Onderwerp: RE: P-5655-eml-u-gem-2026-03-04-[REDACTED] Z2025-00008441

Reactie op concept aanvraag omgevingsvergunning bouw woning nabij Stadsweg ■ Zwartsluis

Ruimtelijke onderbouwing

Afbeelding 1. Geluidmodel en luchtfoto

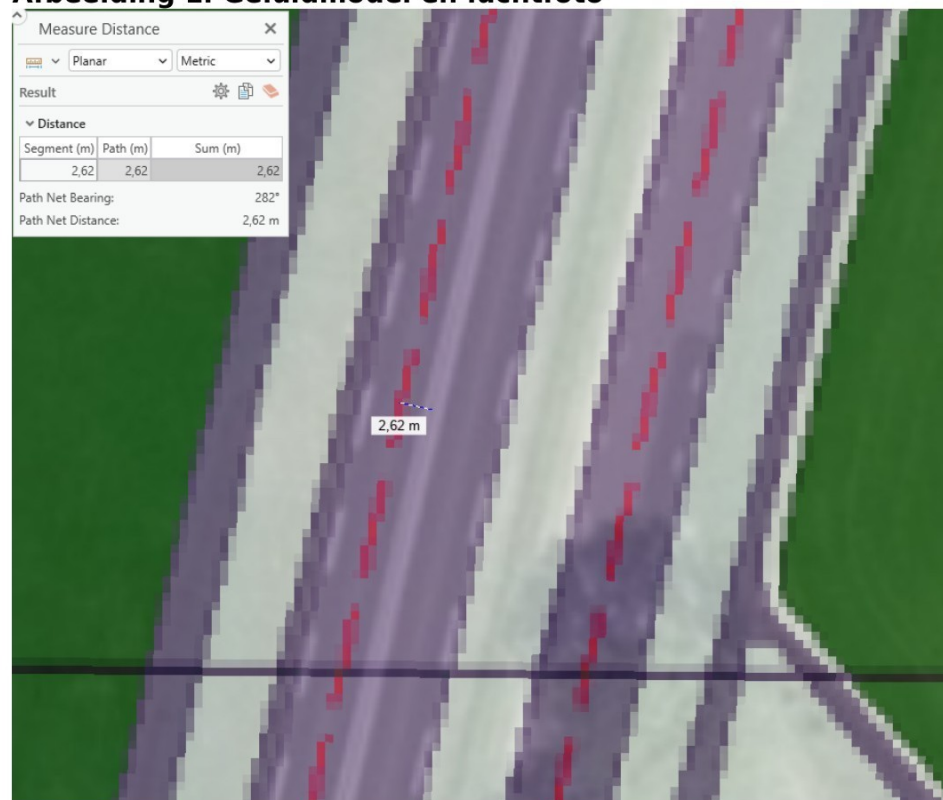
3. De nummers van de waarneempunten in afbeelding 4.1 zijn zeer slecht leesbaar.
4. In paragraaf 4.2 is aangegeven dat het geluid door gemeentewegen hoogstens 56 dB bedraagt. In paragraaf 4.3.2 is aangegeven dat het gezamenlijk geluid maximaal 55 dB bedraagt. Hoe kan het gezamenlijk geluid maximaal 55 dB bedragen als het geluid van gemeentewegen al 56 dB bedraagt?
5. De afbeelding in bijlage I is onleesbaar.
6. De rijlijn voor de N331 in het geluidmodel ligt niet in het midden van de weg. De afstand tussen het midden van de weg en de rijlijn bedraagt circa 2,5 meter. Dit dient te worden aangepast. In afbeelding 1 is dit weergegeven. Hierbij is een afbeelding van het geluidmodel over de luchtfoto gelegd.

7. De N331 ligt circa 1,5 meter hoger dan het maaiveld van het perceel waar de nieuwe woning is gesitueerd. De Stadsweg ligt ongeveer 1 meter hoger dan het maaiveld van de nieuwe woning. Daarom kan niet uitgegaan worden van een plat model maar dient er hoogte aan het maaiveld van het geluidmodel te worden toegevoegd door middel van hoogtelijnen. 8. Uit de ontwerptekening ‘Nieuwbouw woonhuis aan de Stadsweg  te Zwartsluis” d.d. 09-09-2025 blijkt dat de woning 2 bouwlagen heeft. De waarneempunten in het geluidmodel gaan uit van 3 bouwlagen. 9. De gebouwen en bodemgebieden dienen uniek genummerd te zijn in de tabel met itemeigenschappen overeenkomend met kaart(en) waarop de ligging van de gebouwen en bodemgebieden is afgebeeld. Dit geldt voor alle items in het geluidmodel. Het model dient aan de hand van de bijlage bij het rapport volledig gecontroleerd te kunnen worden. De gegevens van de rijlijnen en waarneempunten zijn reeds toegevoegd en controleerbaar aan de hand van de kaarten en itemeigenschappen.
